Projet minier de Métaux BlackRock

Exploitation du gisement de fer au complexe géologique du lac Doré

Réponses aux questions et commentaires, 2^e série du Comité fédéral

Agence canadienne d'évaluation environnementale
Registre 10-03-62105

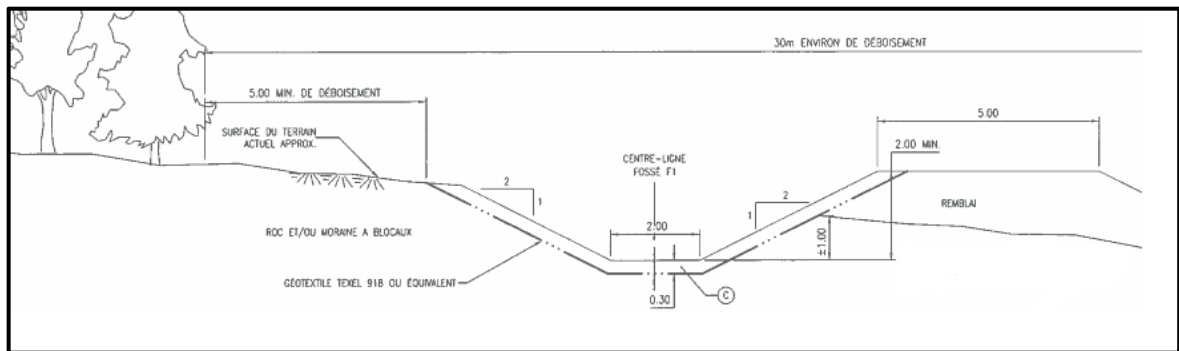
À la section 10.7 « Impact du projet sur la qualité de l'eau », le promoteur écrit : « Comme à cet endroit le niveau de la nappe est très près de la surface du sol [...] et les eaux lixiviées feraient donc rapidement résurgence dans les fossés aménagés à cette fin. »

- Documenter de façon plus précise l'existence et les caractéristiques de ces fossés, puisqu'aucun fossé de captage de ces eaux n'apparaît sur les plans de localisation des ouvrages pour la partie ouest du chantier minier (figure 4.1, volume 1, p. 105).

La figure suivante présente une coupe-type des fossés envisagés. La localisation des fossés est présentée sur la carte de l'annexe 1.
